**Sujet :** [INTERNET] zac Bosquel

en complément

Dossier de création ZAC Le Bosquel Chapitre III : Le site, le programme, le parti d'aménagement

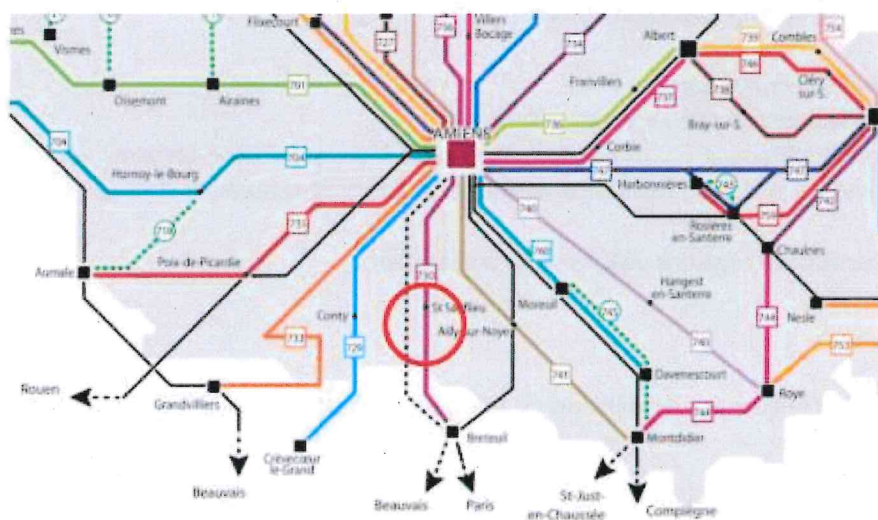
Un enjeu très faible pour la flore et modéré pour la faune : ou le quel ? on ne sait pas

Quelles mesures d'évitement on ne sait pas ?

Carte du patrimoine architectural, source : Atlas des patrimoines du Ministère de la Culture

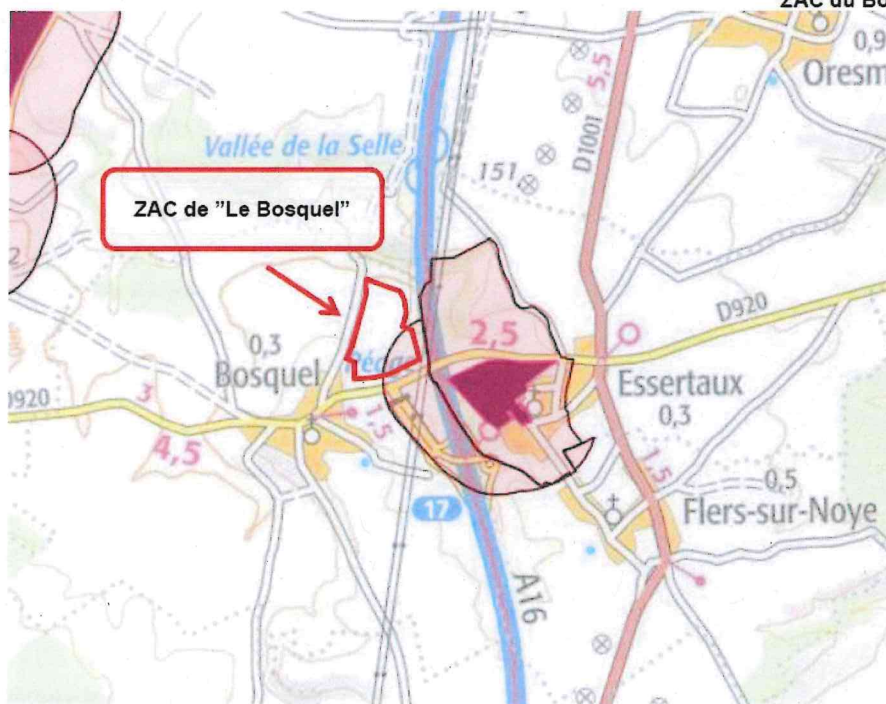
Je n'ai pas vu l'accord des architectes des bâtiments de France dans les documents

L'église du BOSQUEL est citée mais ensuite, mais rien n'est étudié contrairement au château d'essertaux

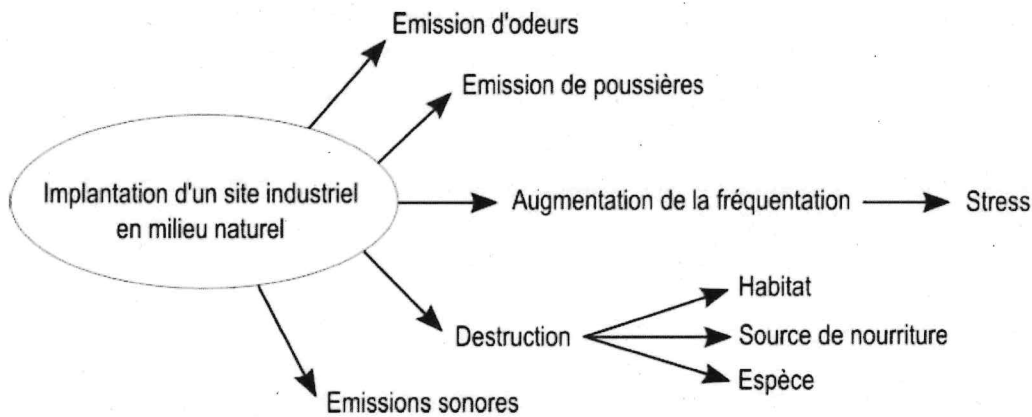
Rien ne démontre qu'il n'y aura pas de pollution par les rejets. Aucune étude sérieuse sur les chaudières

Figure 3 : vue en coupe bâtiment B -

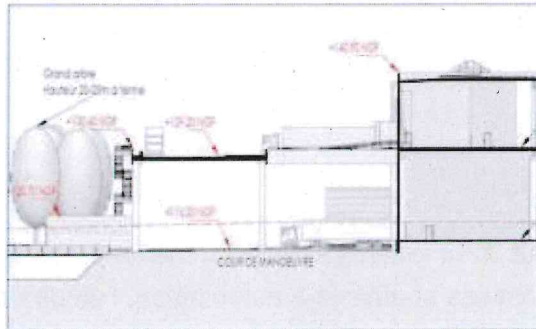
A 100 m de l'entrepôt, l'étude nous indique qu'on ne va entendre les PL qui seront au 2eme étage du bâtiment B ???

### **6.1.1 Vulnérabilité du projet vis-à-vis de la hausse des températures**

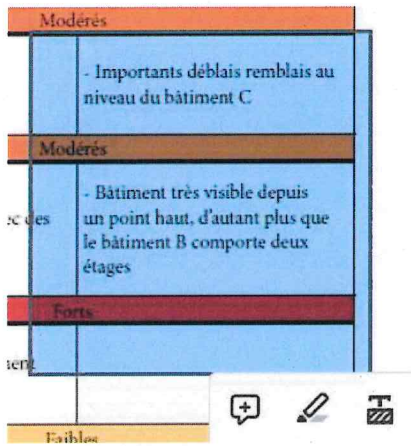
NUISSANCE SONORES DES CLIM ?????

Quelle énergie ?? Aucune mesure ?

*Principe d'implantation selon gabarit progressif*

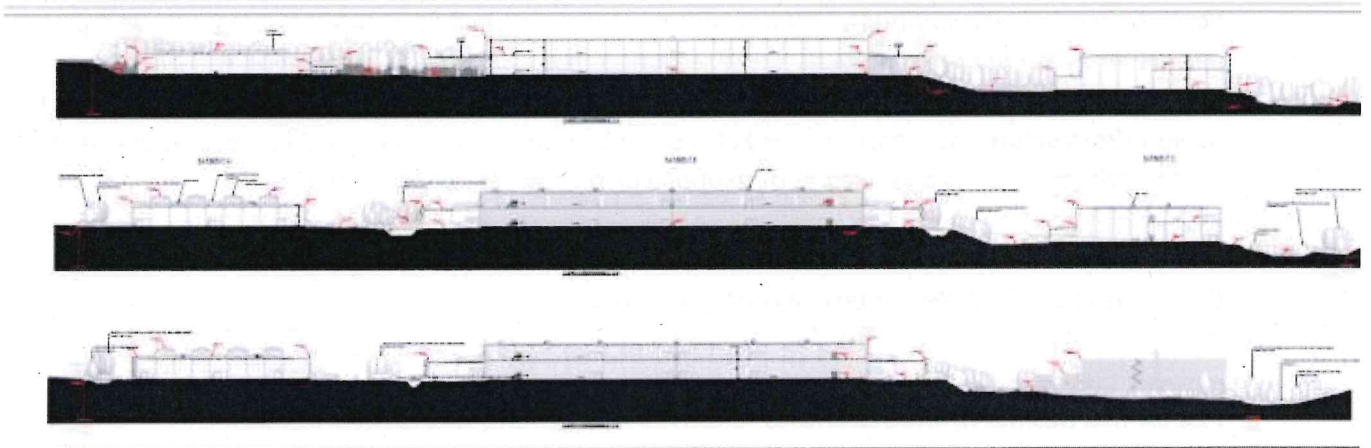
**On voit bien que la ligne d'horizon n'est pas respectée**

**Implantation dans le site**

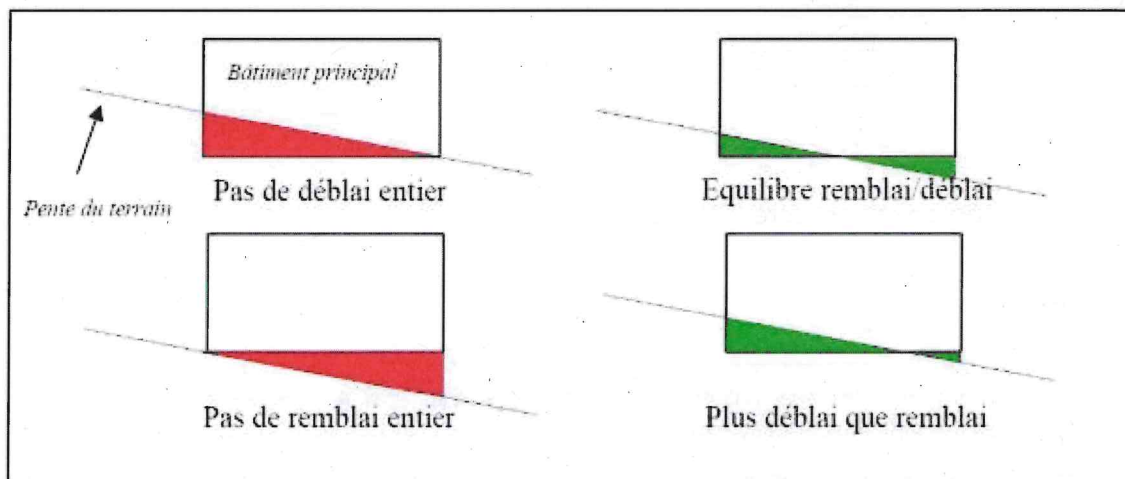
Est-ce que tout cela est respecté ? NON

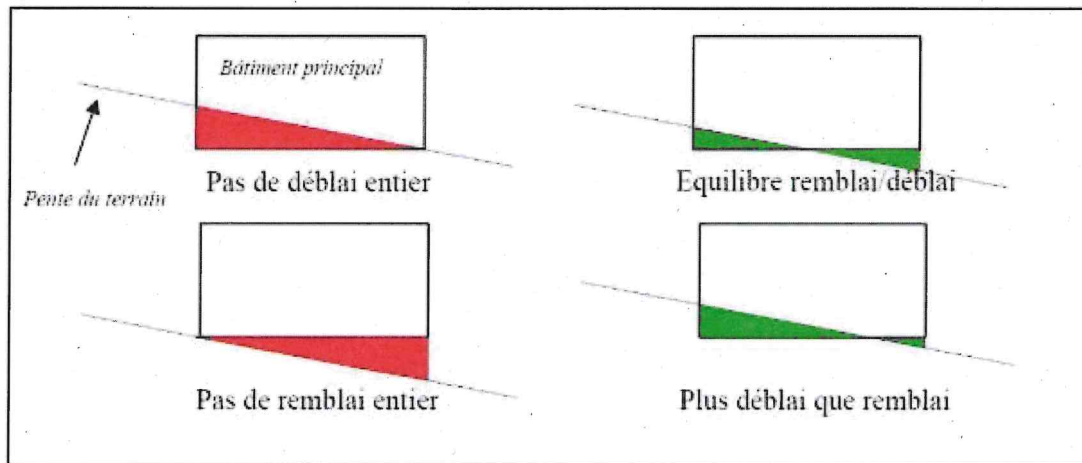
Rien n'est indiqué sauf erreur ....

Est-ce le cas ? NON
